**Forum mondial de l'harmonisation
des Règlements concernant les véhicules**

Groupe de travail des dispositions générales de sécurité

Enregistreur de données de route :**Règlement ONU n° 160 (Enregistreur de données de route)****Proposition de complément 2 à la version originale
du Règlement ONU n° 160 (Enregistreur de
données de route)****Communication de l'expert du groupe de travail informel
des enregistreurs de données de route et des systèmes
de stockage des données pour la conduite automatisée****

Bande d'une largeur correspondant à +/- 10 % de l'amplitude maximale de l'accéléromètre

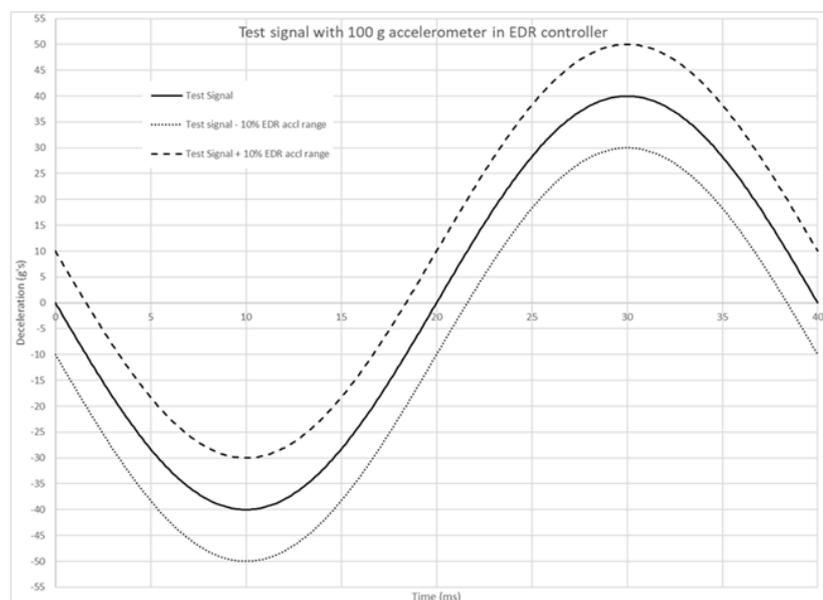
- 6.1.5** La courbe d'accélération enregistrée par l'EDR doit être entièrement contenue dans une bande dont la largeur correspond à +/-10 % de l'amplitude maximale de l'accéléromètre utilisé par le module de commande contenant la fonction EDR, valeur appliquée à la courbe d'accélération filtrée de l'appareillage d'essai des composants. La comparaison des courbes du capteur d'accélération ne doit être effectuée que sur l'axe sur lequel l'essai du composant a été réalisé.

Par exemple, si l'amplitude de l'accéléromètre du module de commande contenant la fonction EDR est de +/- 100 g, on applique une amplitude de +/- 10 g à la courbe d'accélération filtrée de l'appareillage d'essai des composants. La courbe d'accélération enregistrée par l'EDR ne doit pas sortir de cette bande (voir la figure).
